**Avis délibéré de la Mission régionale  
d'autorité environnementale de Bretagne sur  
le projet du Parc éolien de Ty Nevez Mouric,  
communes de Bourbriac et de Pont-Melvez (22)**

n°MRAe 2018-005797

Carte 35 - Présentation des corridors et territoires de chasse présentant un enjeu pour les chiroptères

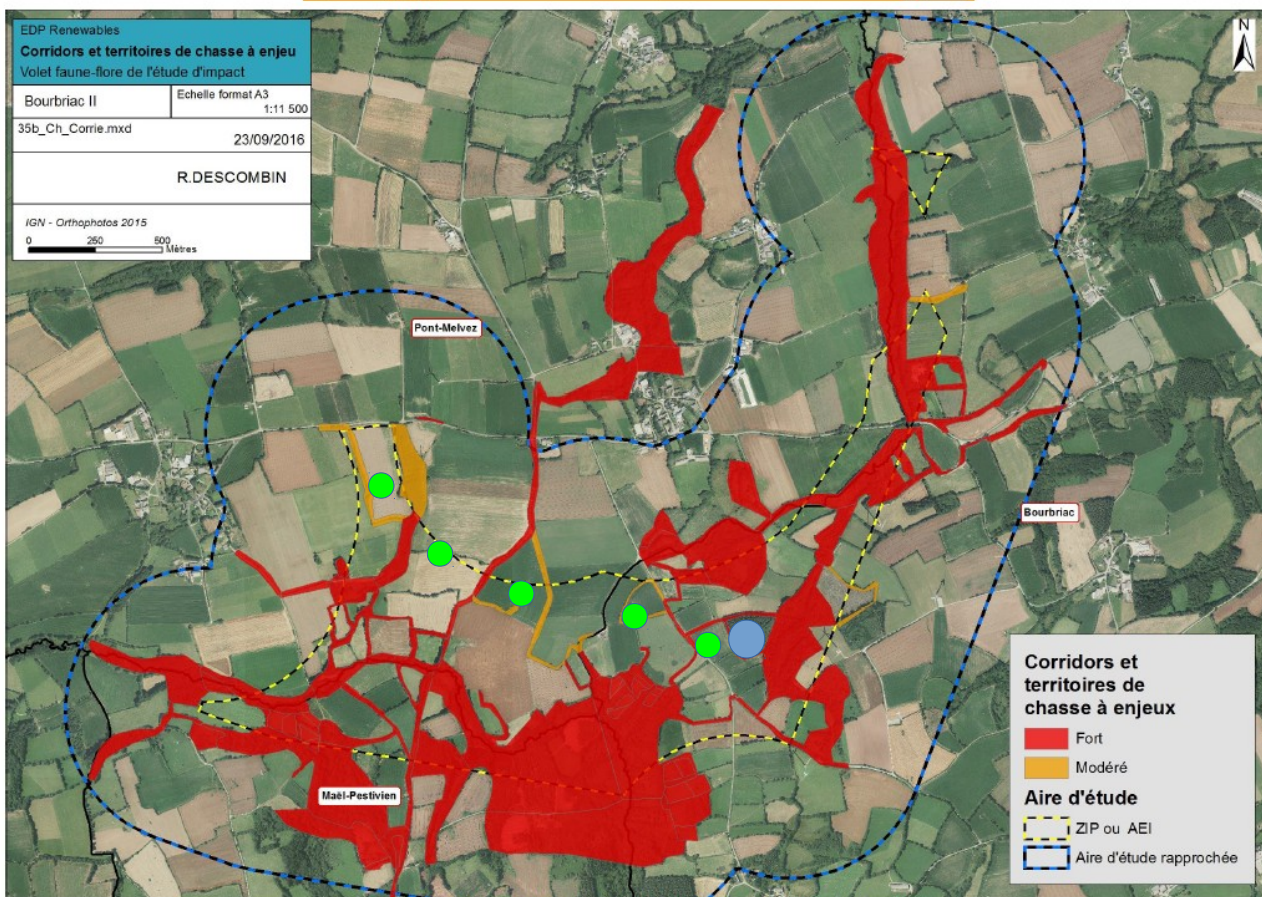
Malgré les études menées et leurs conclusions, l'étude d'état initial ne conclut pas à la nécessité d'un évitement pour l'implantation de l'éolienne la plus orientale (E5, cf. recommandation supra). Ce point est d'autant plus important que l'intérêt et l'attractivité de la parcelle forestière qui l'avoisine à l'Est ne sont pas pris en compte (voir carte page suivante).

***L'Ae recommande de prendre en compte le milieu forestier attenant à l'éolienne E5, et son attractivité pour les espèces.***
